**KAUNO MIESTO SAVIVALDYBĖS ADMINISTRACIJOS  
CENTRINIS VIEŠŪJŲ PIRKIMŲ IR KONCESIJŲ SKYRIUS**

Tiekėjams 2025-09-24 Nr. ....  
] ..... Nr. ....

**DĖL VAIŠVYDAVOS PARKO, KAUNE, SUTVARKYMO IR NAUJŲ INŽINERINIŲ STATINIŲ (TAKŲ, AIKŠTELIŲ) STATYBOS DARBŲ SUPAPRASTINTO PIRKIMO ATVIRO KONKURSO BŪDU**

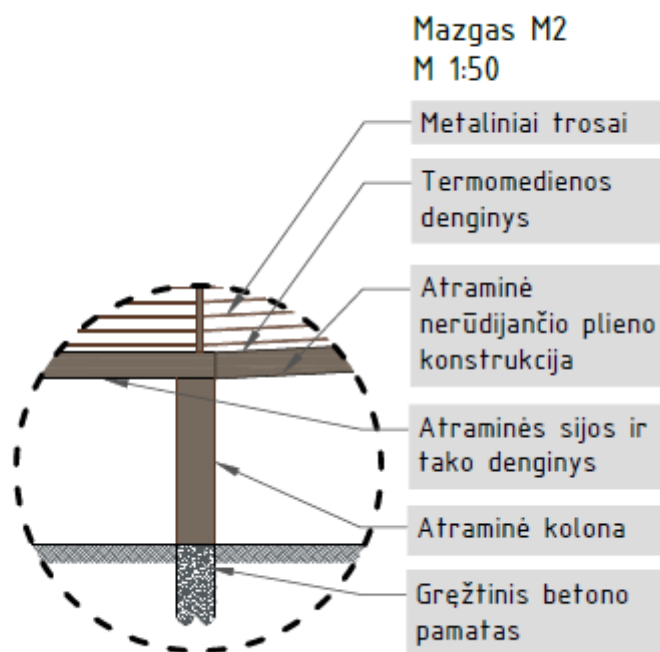
**31. Klausimas.** Ar projekte nesuklysta dėl pasirinkimo (gaminio ar kiekio): Nerūdijančio plieno turėklai su tropinės medienos porankiu 1614m ? nes vien jų įrengimas būtent su tokiais medžiagomis sudaro pusę konkurso siūlomos vertės.

**31. Atsakymas.** Prašome žiūrėti 4 atsakymą.

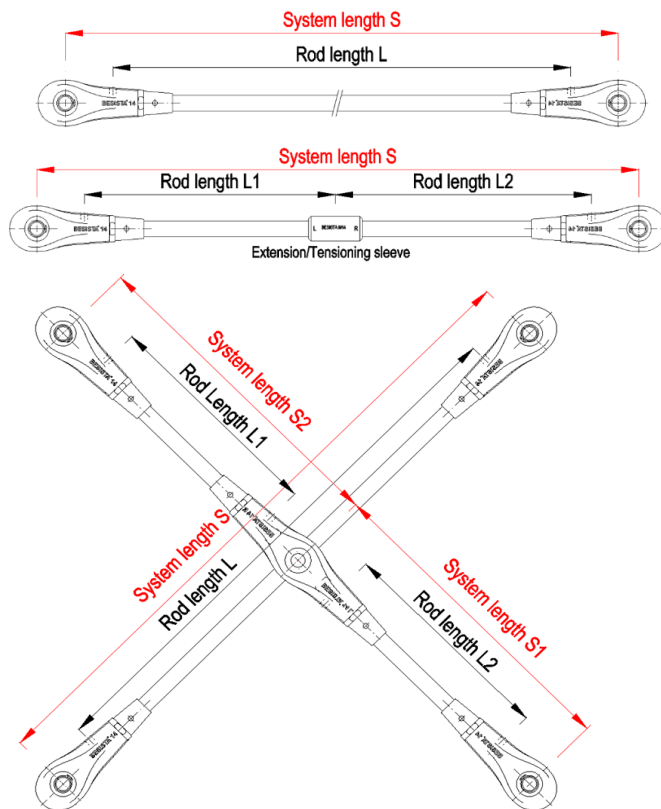
**61. Klausimas.** Prašome patikslinti pildomo darbų kiekio žiniaraščio pozicijas 3.14.11 “Tinklinio stovas (komplektas)”, 3.14.12 “Tinklinio tinklas” ar nesidubliuoja su pozicija 3.14.29 “Lauko tinklinio tinklas”? Brėžiniuose ir projekte randame tik 1vnt tinklinio aikštelę.

**61. Atsakymas.** Prašome žiūrėti 5 atsakymą.
